改善箇所説明図

ニイガタ JDS-NR40A 外観側面図

動力伝達装置

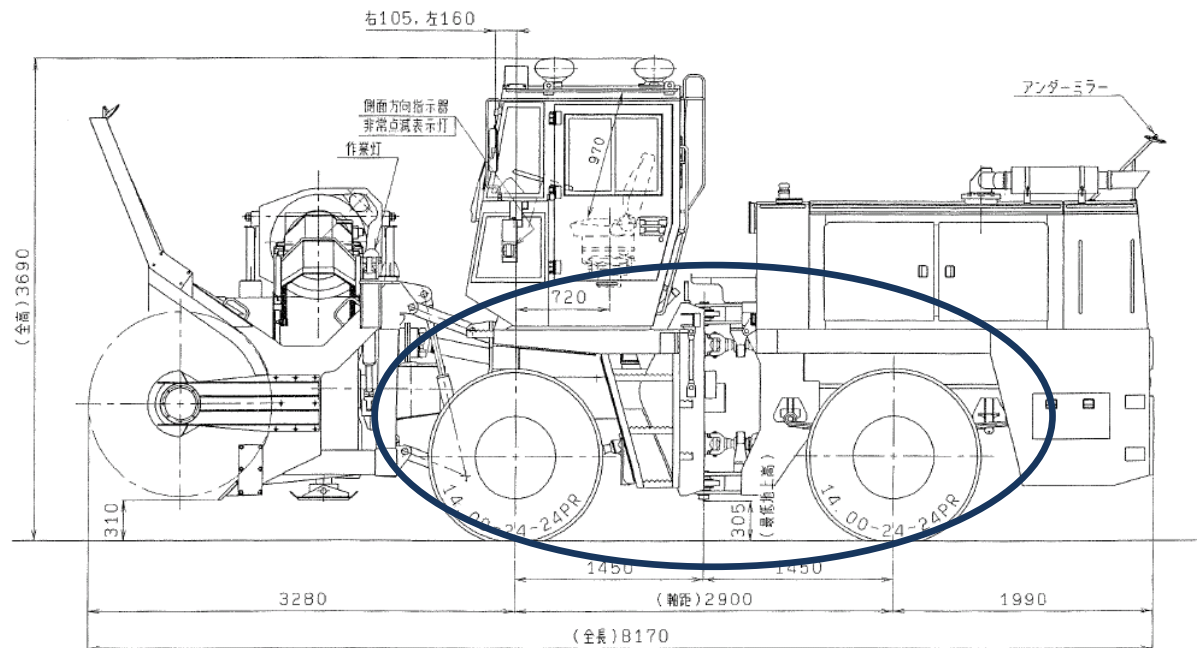
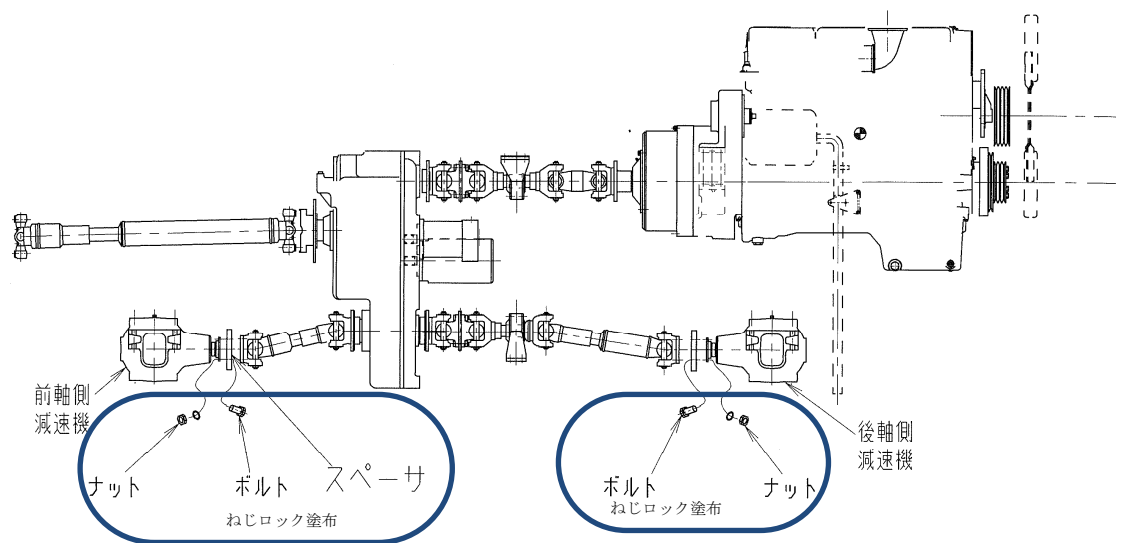
不具合の内容

減速機と推進軸の取付けに使用しているボルト及びナットと前軸側スペーサの材質が不適切なため、材質に応じた締結トルクでは適切な締結力が得られない。そのため、ボルトが緩み脱落することで、動力伝達が途切れて走行不能になるおそれがある。

全車両、ボルト及びナットと前軸側スペーサを対策品に交換し、緩み止め対策としてねじロック材を塗布する。
